c't-Bot Bestückungs-Schalt-Plan

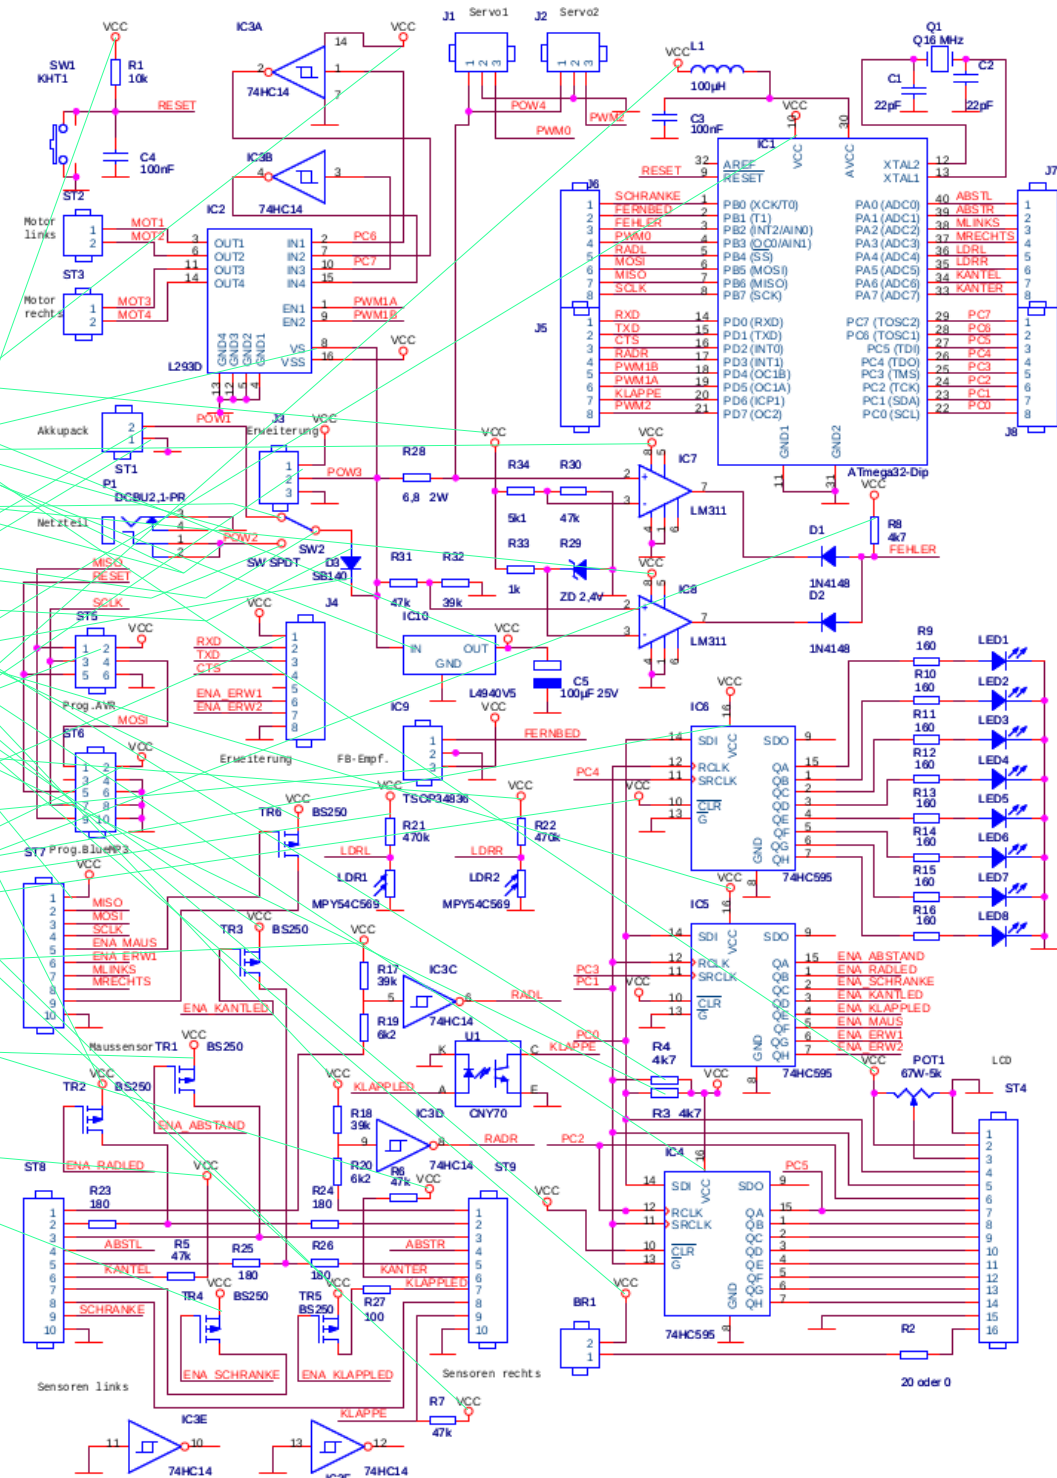
auf Platine falsch gedruckt:
 R7/R27 Beschriftung vertauscht
 U103 Stempelung auf falscher Seite
 dies ist der korrigierte Plan (Stand 5.2.2006)
